**Fra:** Svein Erik Helgheim <seh@straumegruppen.no>  
**Sendt:** mandag 3. juli 2023 14:16  
**Til:** Postmottak Alver  
**Emne:** VS: Galteråsen 2 gnr/bnr 137/759  
**Vedlegg:** Va-skisse.pdf; A-10 10 Situasjonsplan.pdf

Jeg skal sende inn søknad om tilknytting av VA til et nytt verksted her.

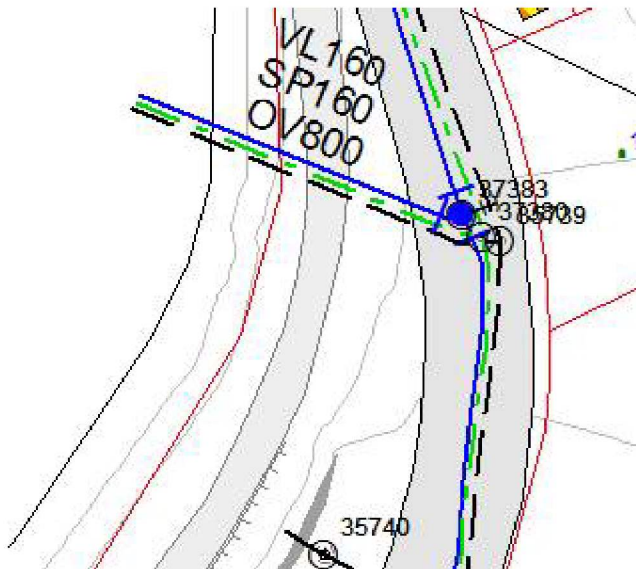
Det var ikkje lagt til tekst på landingane inn (vert ofte litt tett)  
Det er kommunalt leidningsnett i vegen.

Hva er dimensjon på vann, avløp og overvann inn på eiendommen? Er det kommunalt som ligger i veien?

Ønsker dere tilknytning av overvann, eller må det løses med lokal overvannshåndtering?

Når det gjeldt overvatn, må VA avdelinga svara på dette, men eg vil tru at det skal inn på det kommunale.

Plassering må reknast som orienterende
